改善箇所説明図

基準不適合発生箇所

カムシャフトチェーンテンショナ

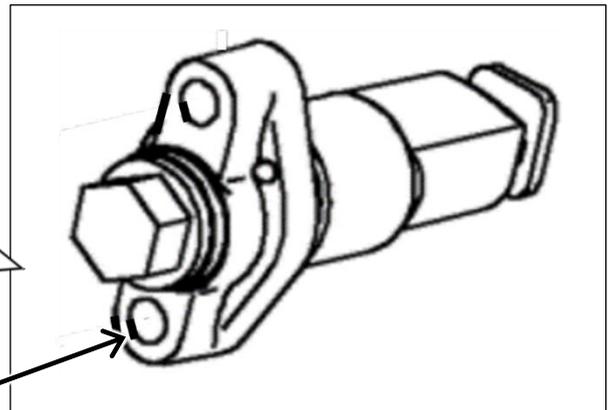
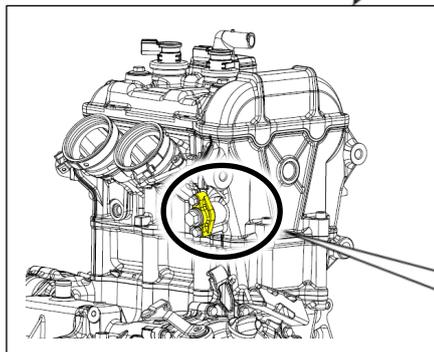
原動機において、カムシャフトチェーンの張力を調整するテンショナの製造管理が不適切なため強度が不足しているものがある。そのため、テンショナが早期に破損し、適切な張力が維持できずエンジンから異音が発生し、最悪の場合、カムシャフトチェーンタイミングがずれ、走行中にエンジンが停止するおそれがある。

全車両、カムシャフトチェーンテンショナを良品と交換する。

識別：改善済車両には、カムシャフトチェーンテンショナ本体に白色ペイントを塗布する。
